La Promenade des Bains : réaménagement du front de mer entre Port Fréjus et Port Santa-Lucia
Communes de Fréjus et Saint-Raphaël

ACUALISATION DE L'ETUDE D'IMPACT SUITE A L'AVIS DE LA DDTM

Le présent addendum vise à préciser ces points et à indiquer les modifications apportées à l'étude d'impact, ainsi que les pages concernés. Il permet également de valider certains éléments déjà présents dans l'étude d'impact

Cartographie de l'aléa submersion sur le secteur d'implantation du parking République (extrait PAC submersion marine de la commune de Fréjus)

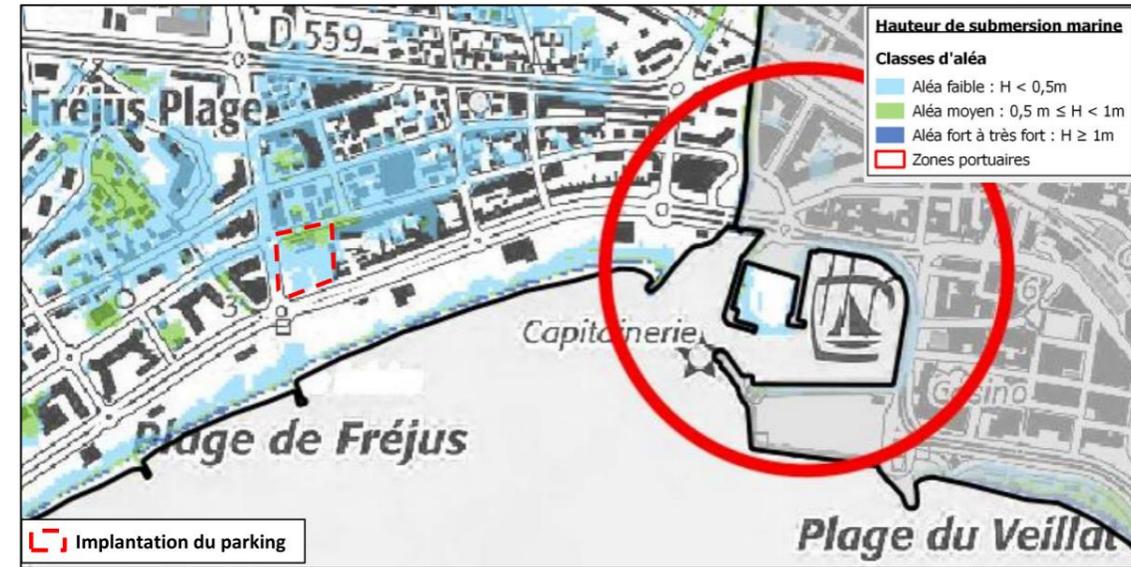
Néanmoins, deux secteurs spécifiques du projet comportent du génie civil « bâtiment » destiné entre autres à accueillir du public et jouxtent des zones d'aléa faible à moyen ($0 < H < 1 m$) : il s'agit du parking République et des bâtiments en arrière de la plage du Veillat.

Ces deux secteurs du projet sont ainsi soumis aux prescriptions du PAC submersion selon le niveau d'aléa indiqué sur la cartographie associée.

IV.1 - OUVRAGE DU VEILLAT : PROTECTION EN PHASE CHANTIER – COMPLEMENT AU CHAPITRE V.2

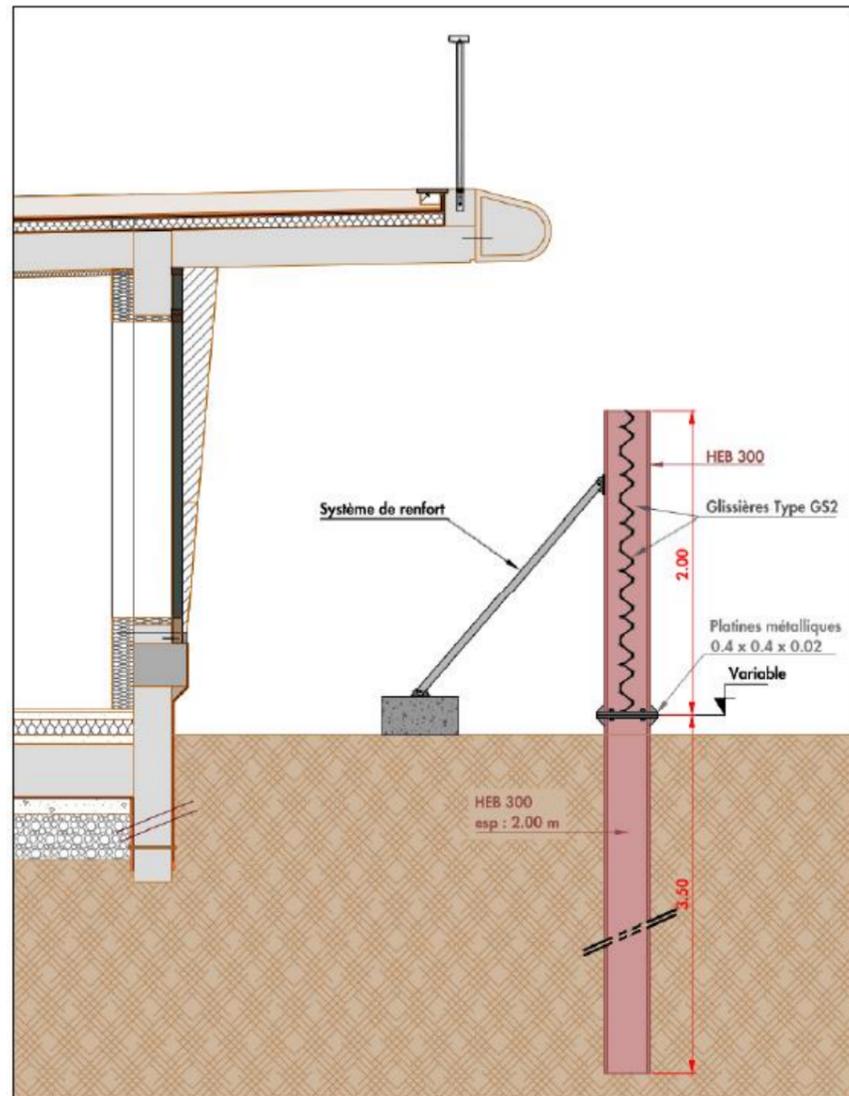
Le projet prévoit de protéger la phase chantier par une clôture renforcée constituée d'une partie souterraine et d'une partie aérienne.

La partie sous terrainne est constituée de profilés acier type HES battus et donc réversible surmontés d'une platine de fixation et d'une partie aérienne démontable d'une hauteur de 2m vis-à-vis du TN plage actuel et reprenant les efforts de poussée de la submersion en cas d'aléas.

Après reconstruction de l'Ouvrage du Veillat, la partie aérienne est démontée, et la partie souterraine pourtant réversible est laissée en place pour servir de support Sud au platelage non saisonnier de 3m de large lui-même réversible.
